# Beschlussvorlage BA/669/2021

Bauplanungsrecht; 29. Änderung des Flächennutzungsplans; Ergebnisse der frühzeitigen Beteiligung der Öffentlichkeit sowie der Behörden und Billigungsbeschluss

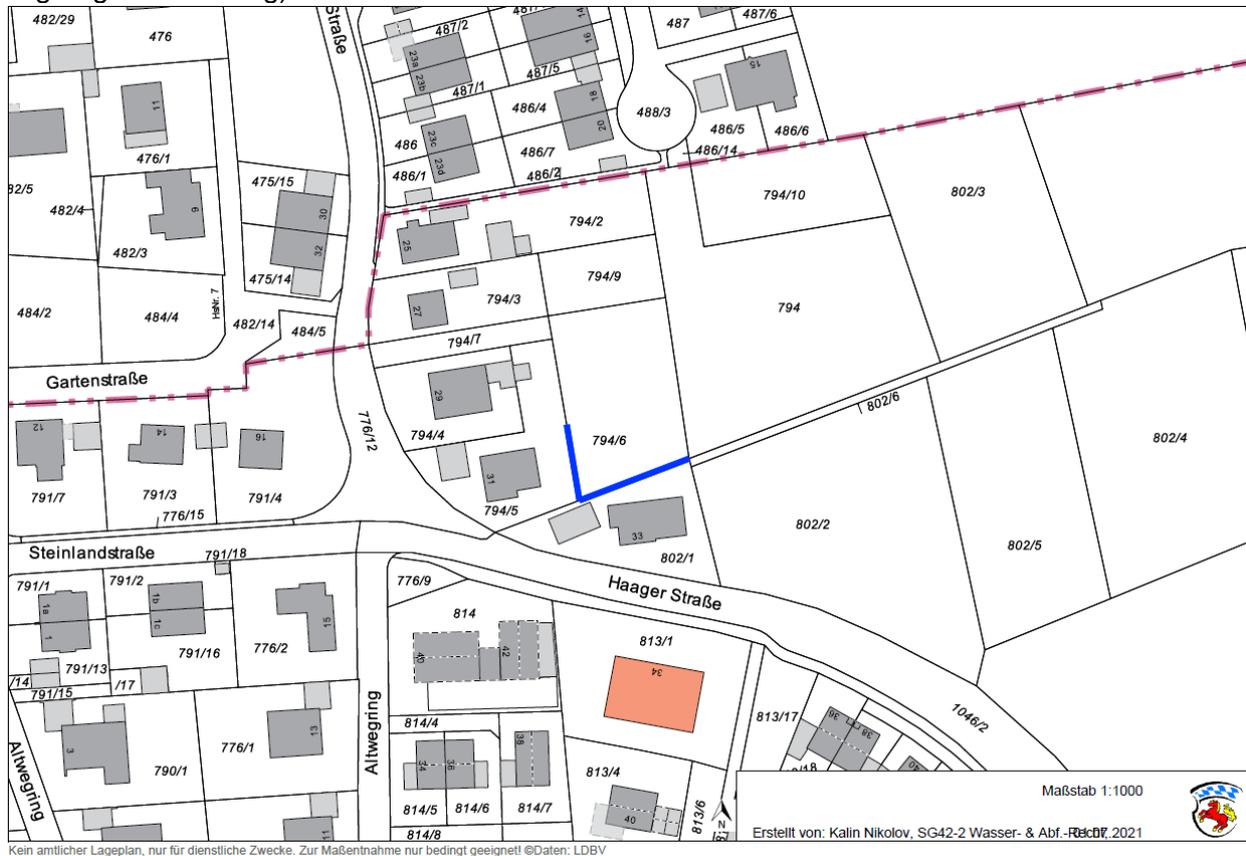
Südlich vom umzuwidmenden Gebiet verläuft die Kreisstraße ED 23. Eine Berechnung der Verkehrslärmimmissionen anhand der Verkehrszahlen von 2015 ergab, dass die Orientierungswerte der DIN 18005-1 eines allgemeinen Wohngebiets (WA) erst in einem Abstand zur Straßenmitte von

ca. 32 m für Wohnhäuser II+D bzw. von ca. 29 m für Wohnhäuser II eingehalten sind. Für die konservative Lärmprognose (Verkehrszuwachs von 20% in den nächsten 20 Jahren) erhöhen sich die Abstände auf 36 m bzw. auf 33 m.

Planzeichen 15.6 der PlanzV - Vorkehrungen zum Schutz gegen schädlichen Umwelteinwirkungen im Sinne des Bundes-Immissionsschutzgesetzes (§5 Abs. 2 Nr. 6 und Abs. 4 BauGB) – ist entlang der südlichen und westlichen Flurgrenze der Flurnummer 794/6 der Gemarkung Isen vorzusehen (s. beigefügte Zeichnung).

Die Abstände für die konservative Lärmprognose sind eingehalten.

Die Hinweise werden zur Kenntnis genommen.

Die Planunterlagen werden entsprechend der Abwägung redaktionell ergänzt.
